Samodzielny Publiczny Zakład Opieki Zdrowotnej
Uniwersytecki Szpital Kliniczny
im. Wojskowej Akademii Medycznej
Uniwersytetu Medycznego w Łodzi
Centralny Szpital Weteranów

Dotyczy: przetargu nieograniczonego 140/PN/ZP/RB/2023 – Opracowanie dokumentacji projektowej oraz wykonanie na jej podstawie modernizacji i przebudowy budynku nr 5 w obiekcie przy ul. Żeromskiego 107 z przeznaczeniem na budynek Poradni specjalistycznych i POZ w ramach projektu pn. Modernizacja, przebudowa i wyposażenie Ośrodka Podstawowej Opieki Zdrowotnej oraz Ambulatoryjnej Opieki Specjalistycznej

W związku z nadesłanymi pytaniami do SP ZOZ Uniwersyteckiego Szpitala Klinicznego im. WAM Uniwersytetu Medycznego w Łodzi – Centralnego Szpitala Weteranów, dotyczącymi SWZ, na podstawie art. 135 ust. 2 i ust. 6 ustawy z dnia 11 września 2019 r. Prawo zamówień publicznych (Dz. U. z 2023 r., poz. 1605, ze zm.) Zamawiający udziela następujących odpowiedzi:

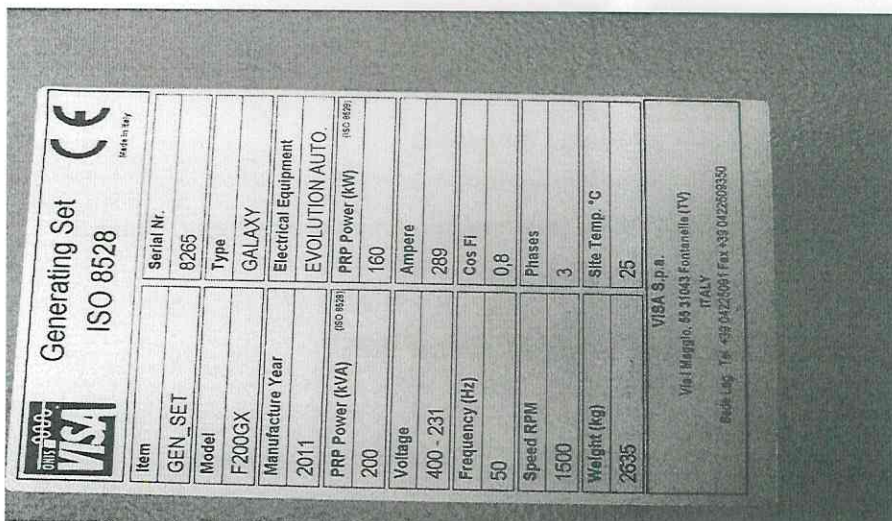
53. 5) Prosimy o określenie jaką moc posiada obecnie zamontowany węzeł cieplny,

Odpowiedź: Dane obecnego węzła:

Instalacja CWU
 $Q_{CWU_{max}} = 200kW$
 $twz/ tcyr/ tcw = 8/45/60^{\circ}C$

Instalacja CO- $Q_{CO} = 320kW$
 $tz/ tp = 80/60^{\circ}C$
 $H = 97,9 kPa$
 $G = 16,30 t/h$

Instalacja wentylacji
 $Q_{CO} = 200kW$
 $tz/tp = 80/60^{\circ}C$

Kotłownia $tz/tp = 80/60^{\circ}C$
